PRODUKT <b>P</b>	AVD. <b>3</b>	GRUPP <b>34</b>
BETR. Ny styrenhet för tändsystem B23F med manuell växellåda		NR. <b>22</b>
		DATUM Juni 83

## Service meddelande

### Ny styrenhet för tändsystemet

#### B23F med manuell växellåda

### Tändförställningskurvor

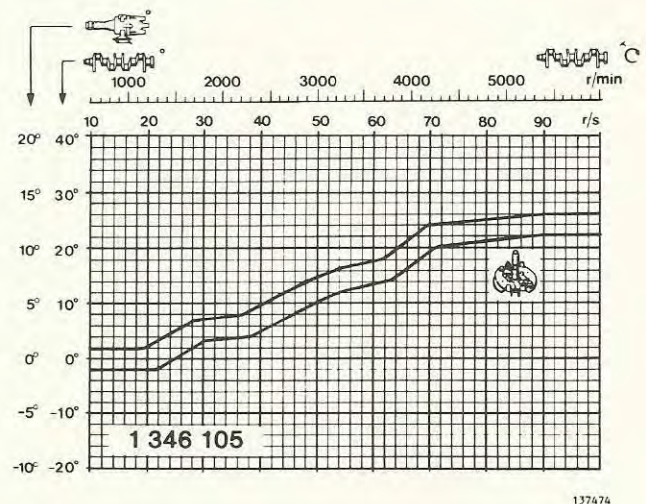
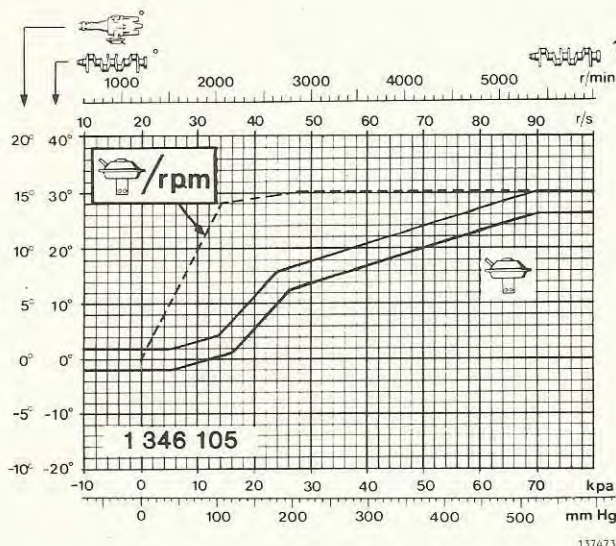
Den nya styrenheten infördes i samband med att motorns kompression sänktes (se även service-meddelande avd 2 grupp 20 nr 18).

Styrenheten har detaljnr 1346 105-8 och är märkt med en blå färgdekal.

Tändinställning (bortkopplad vakuumregulator),  
 12° föd vid 11,7-13,3 r/s (700-800 r/min)  
 18-22° föd vid 41,7 r/s (2500 r/min)

Värdena för slutningsvinkeln är samma som för tidigare utf av styrenhet.
